## **RINNOVO CONCESSIONE MINERARIA PER L'ESTRAZIONE DI MARNA DA CEMENTO DENOMINATA 'ALBAROLA' NEI COMUNI DI VIGOLZONE E RIVERGARO (PC)**

### **Procedimento Unico di Valutazione di Impatto Ambientale**

Rev. 2 - agosto 2022

## **PRECISAZIONI**

**Figura 1 – Cantiere Canova (fuori scala)**

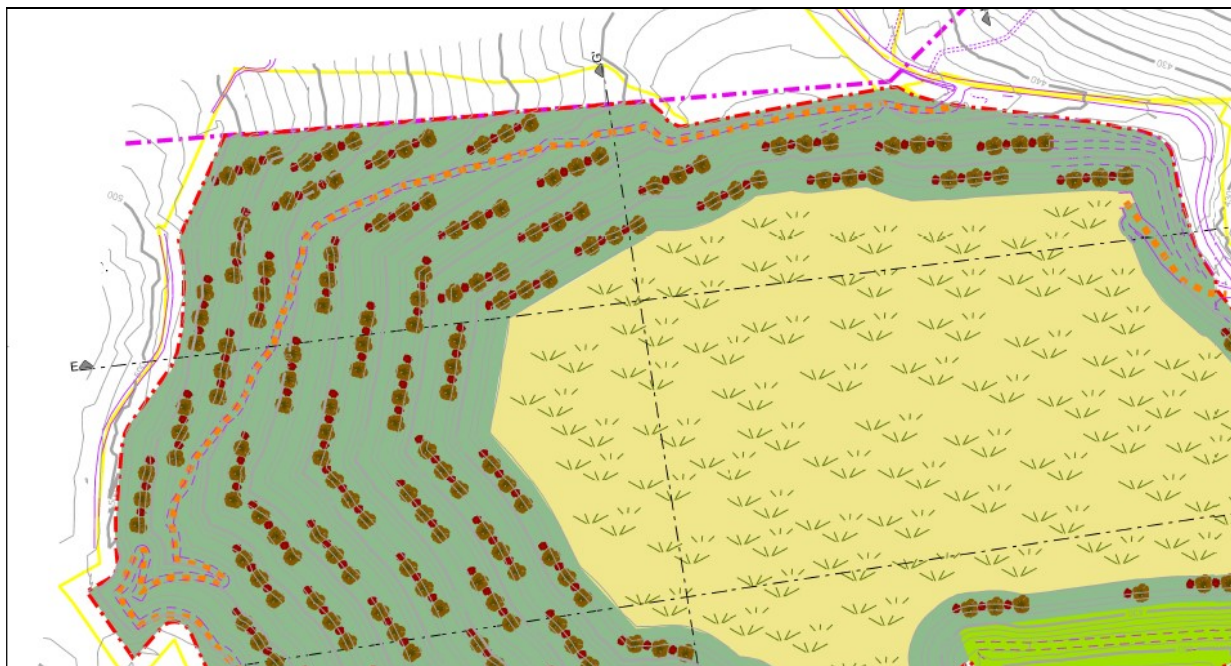
- a) *La scrivente Amm.ne Comunale ritiene che ci siano le condizioni affinché si possano attuare tutte le piantumazioni corrispondenti alle esigenze legislative e normative nel prosieguo della coltivazione estrattiva, considerato che l'attività di estrazione di materiali minerali non corrisponde ad una pura e semplice realizzazione del progetto di un'opera, ma un'attività duratura nel tempo che segue una logica, cioè uno sviluppo procedurale – attuativo, diversa. In effetti la piantumazione viene sistematicamente attuata nel tempo sulla base degli step quinquennali autorizzati dal Comune medesimo (LR 17/1991) anche in funzione della prosecuzione effettiva della volumetria estratta. Si ritiene, al proposito, che le superfici indicate con recupero a prato per entrambi i cantieri estrattivi: Canova e Albarola siano eccessivi. Si richiede pertanto di ridurre tale superficie a favore di un aumentato rimboschimento e far fronte in tal modo ad entrambe le problematiche ambientali più rilevanti: 1 – abbattimento della CO<sub>2</sub> prodotta dall'estrazione mineraria, 2 – compensazione della quota di bosco derivante dalla trasformazione del medesimo in applicazione della DGR 549/2012. Pertanto si auspica che venga realizzato il totale ripristino boschivo in luogo della compensazione monetaria.*

Circa il punto a) della presente nota, di seguito si riportano gli estratti della Tavola 10 "Situazione finale – recupero ambientale – planimetria" ossia la rappresentazione della situazione dei cantieri di Albarola e Canova al termine dell'intero progetto ventennale.

Per ottemperare alla modalità di compensazione forestale indicata dal Comune di Vigolzone, si rende necessario il rimboschimento di ulteriori 25,2 ettari. La Ditta, seguendo l'indicazione di ridurre le superfici previste a prato a favore di ulteriore rimboschimento, assolverà completamente l'onere suddetto in alternativa alla compensazione monetaria.

Le superfici ad oggi destinate a prato e la strada di accesso all'area del cantiere Albarola ammontano in totale a 25,4 ettari così ripartiti:

- 9,3 ettari nel cantiere di Canova
- 16,1 ettari nel cantiere di Albarola.

Pertanto, realizzando le piantumazioni sulla superficie attualmente destinata a prato, come dettagliato nelle tabelle riportate in calce, si realizzeranno i 25,2 ettari di bosco sopra indicati.

**Figura 4 – Cronoprogramma della prima delle 4 fasi del progetto unitario.**

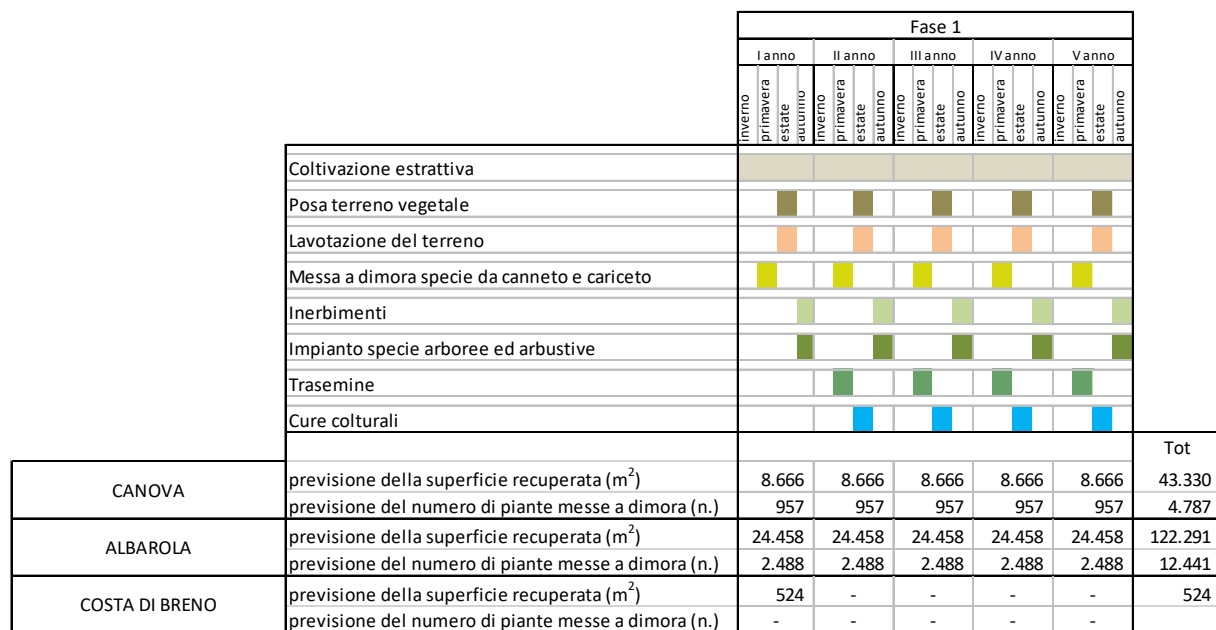
*Si chiede sin d'ora di attuare una prima fase d'intervento volta al recupero ambientale e paesaggistico di tutti quegli ambiti ad oggi possibili di recupero, non interferenti con le operazioni in essere, interventi che dovranno essere adeguatamente monitorati; conseguentemente si chiede di aumentare il numero di fasi per il ripristino ambientale, con cadenza più ravvicinata rispetto alla quinquennale attualmente prevista.*

Il recupero ambientale nei cantieri di Albarola e Canova verrà realizzato contestualmente ai lavori di coltivazione mineraria. Non appena vi sia disponibile una superficie morfologicamente definitiva e pronta per il recupero, questa sarà interessata dalle operazioni di stesa di terra, semina e a seguire piantumazioni arboree ed arbustive. In questo modo le operazioni di recupero verranno svolte annualmente, a partire dal primo anno della nuova concessione come ben esplicitato nei cronoprogrammi in calce.

Di seguito sono infatti riportati i due cronoprogrammi che si riferiscono rispettivamente:

- Alla prima fase esecutiva, in richiesta di autorizzazione
- Alla prima fase del progetto ventennale, ossia la prima delle quattro fasi del progetto unitario.
